## חוות דעת הנדסית

וועד הבית	המזמין:
████████████████████	כתובת הנכס:
בניין מגורים בן 18 קומות	תיאור המבנה:
████████████████████	המוכר/ הקבלן:
20.4.09 ,5.4.09	תאריך הביקורת:
רון ארד, מהנדס אזרחי	נותן חוות הדעת:

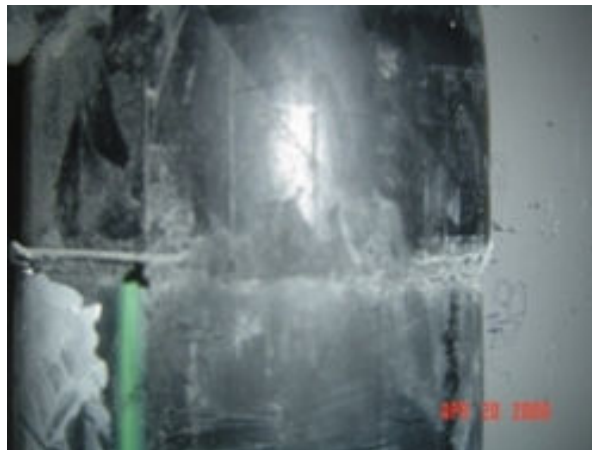
דווח על נזילות מאזור הקולטן ומאזור הזווית של צינור הכביסה. נצפו חיבורי ריתוך ידניים עקומים ובלתי מקצועיים (ראה תמונות).

נצפה צינור שבור בתפר הריתוך. הוחלפה צנרת בריתוכי מכונה. כמו כן, בצילומים של התיקון הקודם נצפה כי סביב חדירת צנרת אל פיר הקולטן חסר ביטון ואיטום, דבר המאפשר חדירת מים אל פיר הקולטן.

לאור ריבוי הנזילות והאופן בו הליקוי חוזר בדירות שונות אין מנוס מביצוע תיקון גורף בכל חדר הרחצה בבניין. על התיקון לכלול החלפת צנרת לצנרת בעלת ריתוכי מכונה ואיטום בחדירות צנרת לפירי הקולטנים.  
יש לקבל אישור מעבדה מורשת על הריתוכים שיבוצעו.  
בנוסף, יש לבצע החלפת צנרת הביוב שבמבואות הקומות (צנרת המצולמת לעיל).  
עלות: ₪ 1,600,000

### 17.1. צביעת חיבורים

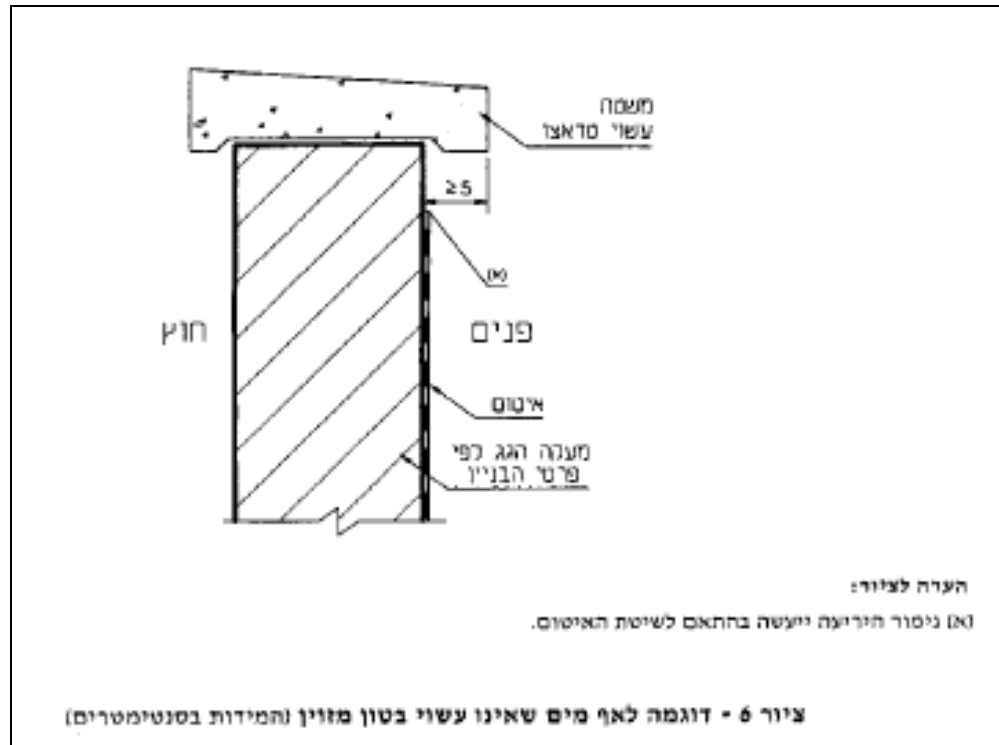
חיבורי היריעות הביטומניות אינם צבועים. הדבר מנוגד לת"י 1752, חלק 2 (מערכות לאיטום גגות שטוחים מבטון: יריעות ביטומן המותקנות בריתוך), סעיף 5.2, ציטוט:

ה 500 דרוש: צביעת חיבורים לפי הוראות יצרן.  
עלות:

### 17.3. מפתן דלת

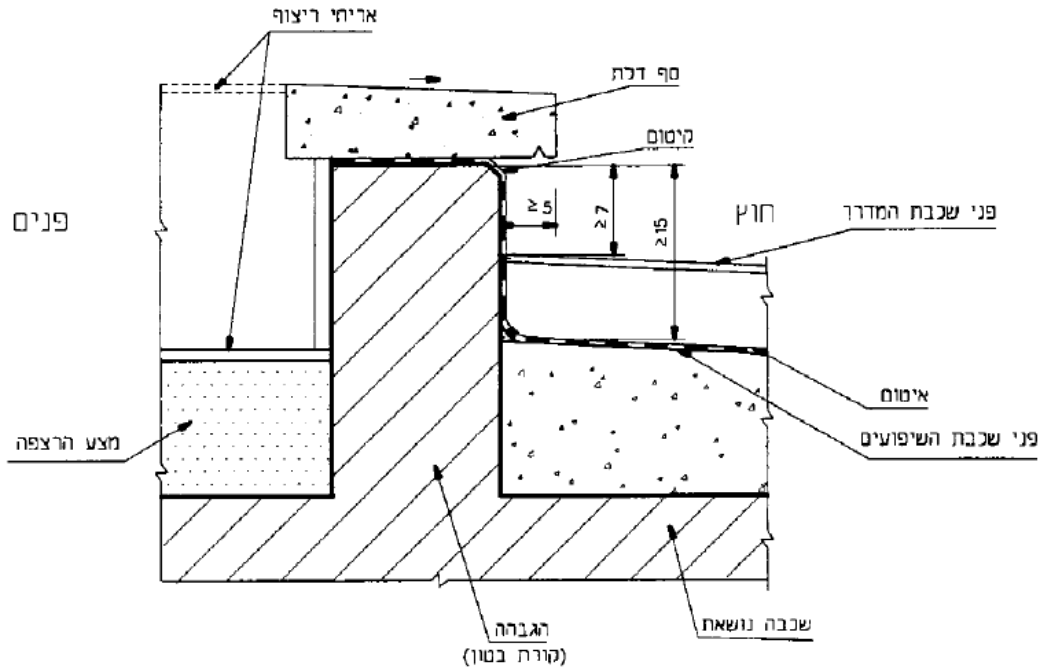
גובה בין דלת לגג הנו 5.5 ס"מ וזאת בניגוד ל- 7 ס"מ הנדרשים בתקן. במפתן הדלת חסר אף מים.

הדבר מנוגד לת"י 1752. להלן פרט מהתקן:

#### 17.4. הגנה מפני ברקים

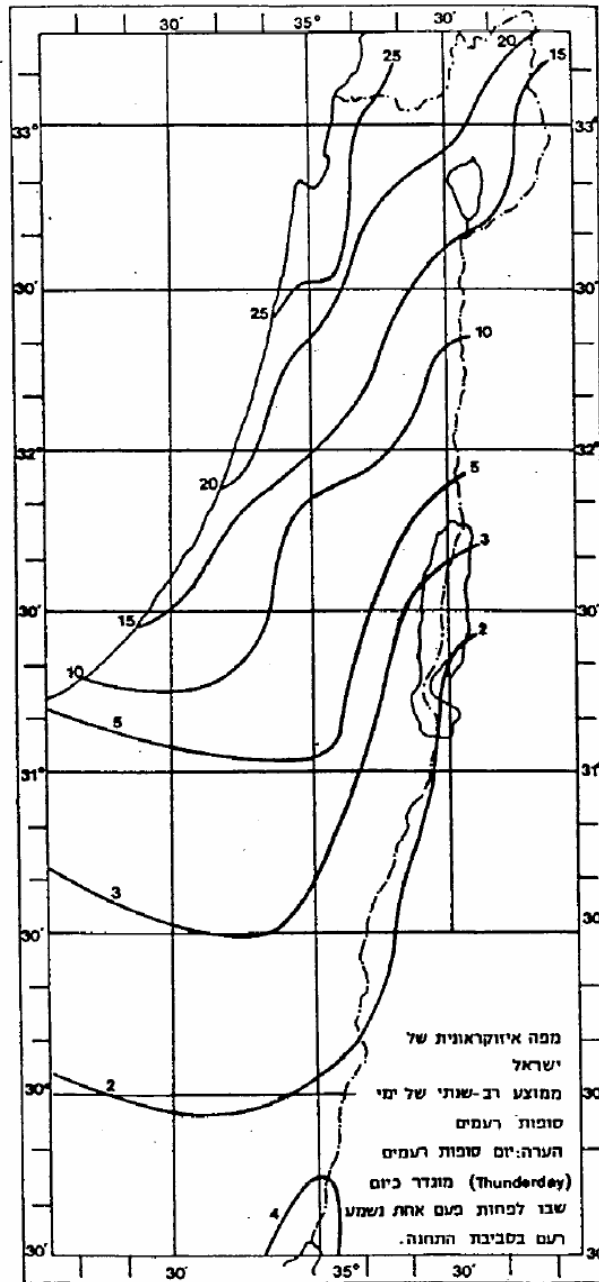
בגג (בפרט בגג העליון) לא בוצעה מערכת הגנה מפני פגיעות ברק וזאת בניגוד לת"י 1173, סעיף מס' 5, עקב כך שאחוז הניקוד המצטבר עולה על 50% המותרים:
